Additif 6: Règlement n° 7

Révision 6 – Amendement 2

Complément 22 à la série 02 d'amendements – Date d'entrée en vigueur: 3 novembre 2013

Prescriptions uniformes relatives à l'homologation des feux de position avant et arrière, des feux-stop et des feux d'encombrement pour les véhicules à moteur (à l'exception des motocycles) et leurs remorques

Paragraphe 6.2.4 et 6.2.4.1, modifier comme suit:

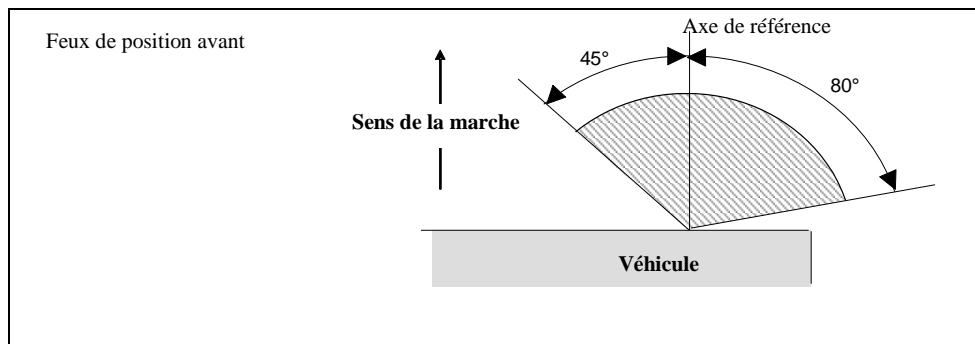
«6.2.4 En outre,

6.2.4.1 Dans la totalité des champs définis dans les schémas de l'annexe 1, l'intensité de la lumière émise doit être au moins égale à 0,05 cd pour les feux de position avant et arrière et les feux d'encombrement et au moins égale à 0,3 cd pour les feux des catégories S1 et S3 et pour ceux des catégories S2 et S4 en utilisation diurne; elle est au moins égale à 0,07 cd pour les feux des catégories S2 et S4 en conduite nocturne;».

Annexe 1, modifier comme suit:

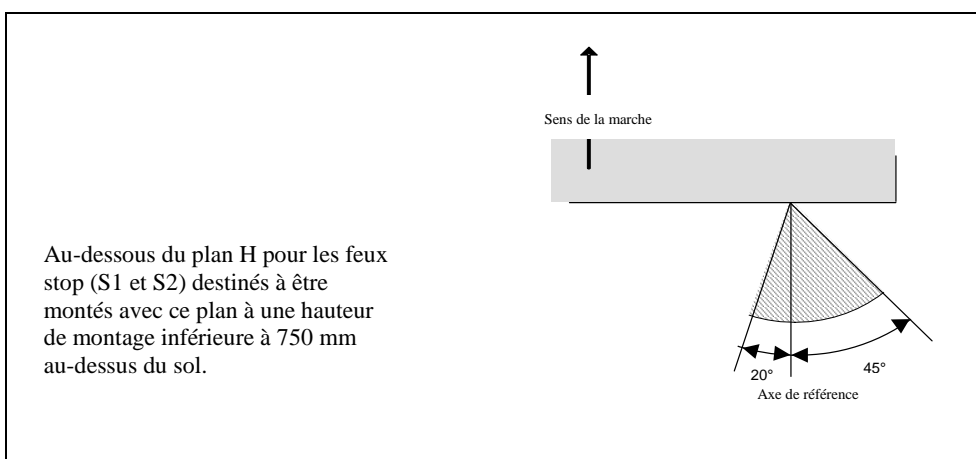
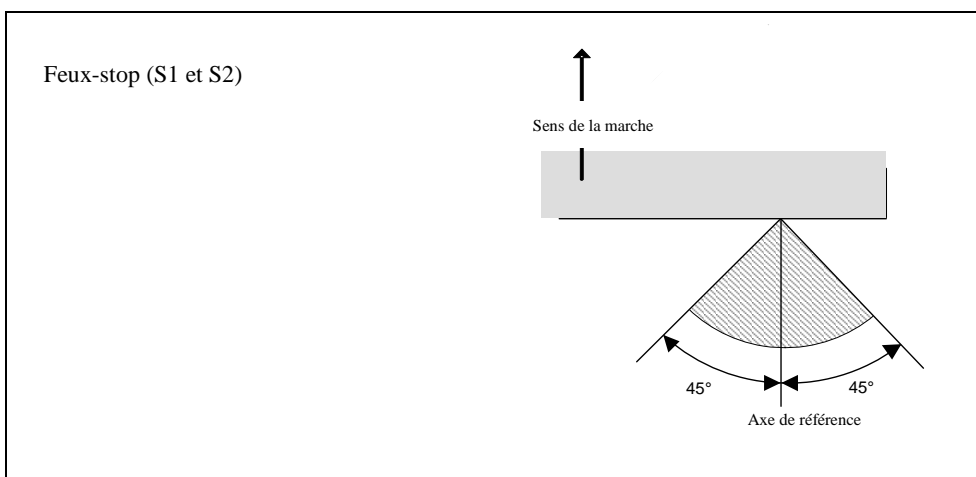
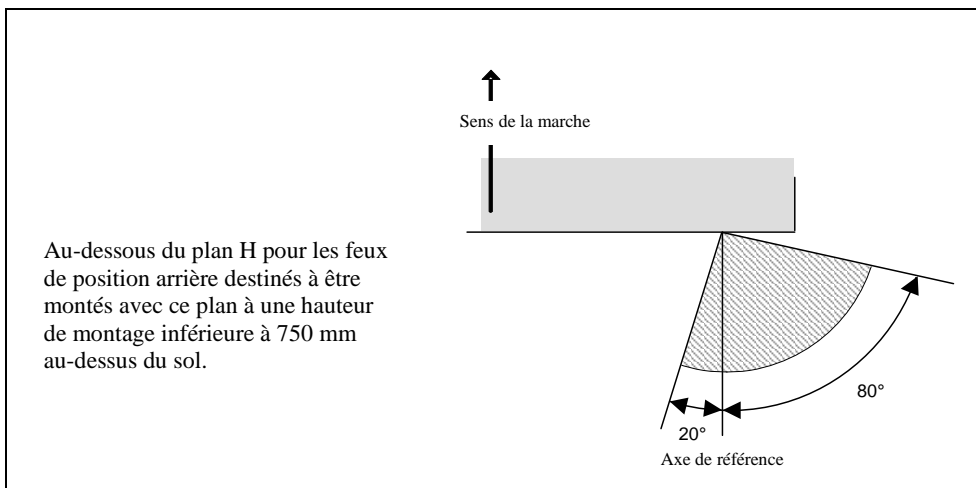
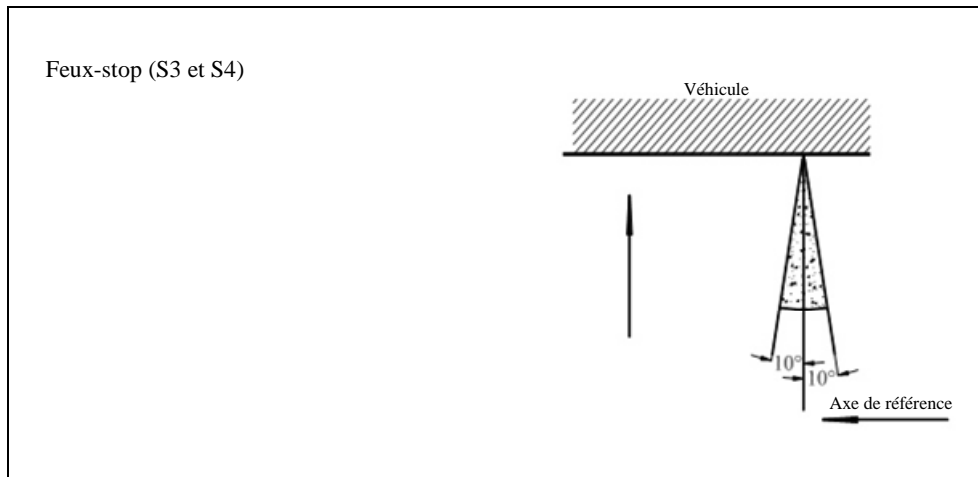
Dans tous les cas, les angles verticaux minimaux de répartition de la lumière dans l'espace sont de 15° au-dessus et de 15° au-dessous de l'horizontale pour toutes les catégories de dispositifs visées par le présent Règlement, à l'exception:

- a) Des feux destinés à être installés avec leur plan H à une hauteur de montage inférieure à 750 mm au-dessus du sol, pour lesquels ils sont de 15° au-dessus et de 5° au-dessous de l'horizontale;
- b) Des feux optionnels destinés à être montés avec leur plan H à une hauteur de montage supérieure à 2 100 mm au-dessus du sol, pour lesquels ils sont de 5° au-dessus et de 15° au-dessous de l'horizontale;
- c) Pour les feux-stop de la catégorie S3 ou S4 pour lesquels ils sont de 10° au-dessus et de 5° au-dessous de l'horizontale.».
